**SOLICITATION AMENDMENT  
MODIFICATION DE L'INVITATION**

<b>Title - Sujet</b> Drydocking CCGS Alfred Needler	
<b>Solicitation No. - N° de l'invitation</b> F5561-171133/A	<b>Amendment No. - N° modif.</b> 002
<b>Client Reference No. - N° de référence du client</b> F5561-17-1133	<b>Date</b> 2017-11-24
<b>GETS Reference No. - N° de référence de SEAG</b> PW-\$HAL-311-10240	
<b>File No. - N° de dossier</b> HAL-7-79152 (311)	<b>CCC No./N° CCC - FMS No./N° VME</b>
<b>Solicitation Closes - L'invitation prend fin</b> at - à 02:00 PM on - le 2017-12-04	<b>Time Zone</b> Fuseau horaire Atlantic Standard Time AST
<b>F.O.B. - F.A.B.</b> Specified Herein - Précisé dans les présentes	
<b>Plant-Usine:</b> <input type="checkbox"/> <b>Destination:</b> <input type="checkbox"/> <b>Other-Autre:</b> <input checked="" type="checkbox"/>	
<b>Address Enquiries to: - Adresser toutes questions à:</b> Dunne, Dave	<b>Buyer Id - Id de l'acheteur</b> hal311
<b>Telephone No. - N° de téléphone</b> (902) 401-4294 ( )	<b>FAX No. - N° de FAX</b> (902) 496-5016

**La modification de l'appel d'offres 002** est publiée pour fournir des frais de transfert du navire supplémentaires au paragraphe 2.9.2(ii), distribuer le pr

Schéma de la tuyauterie pour le nouveau réservoir d'eau grise.

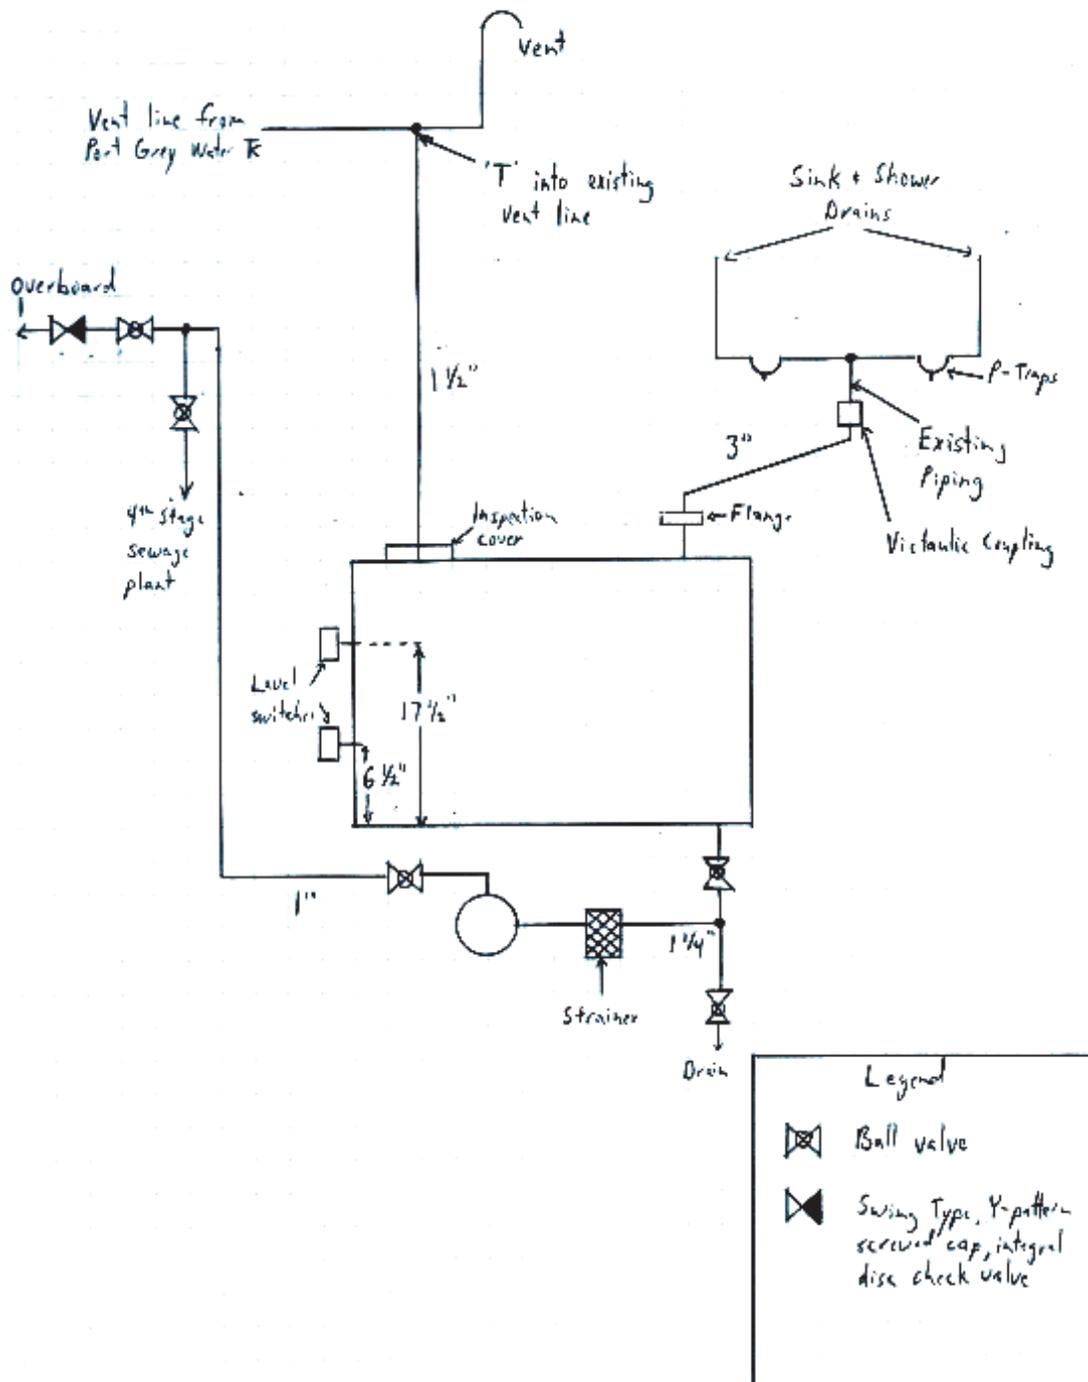
4. Il doit modifier la disposition de la tuyauterie à tribord en respectant le dessin à la section 3.1 ci-dessous.
5. Les tuyaux, les brides, les robinets, les fils ainsi que la boîte de raccordement et de commande et les produits non durables requis pour cette installation doivent être fournis par l'entrepreneur. La tuyauterie fournie doit être de série 40 et en fer noir.
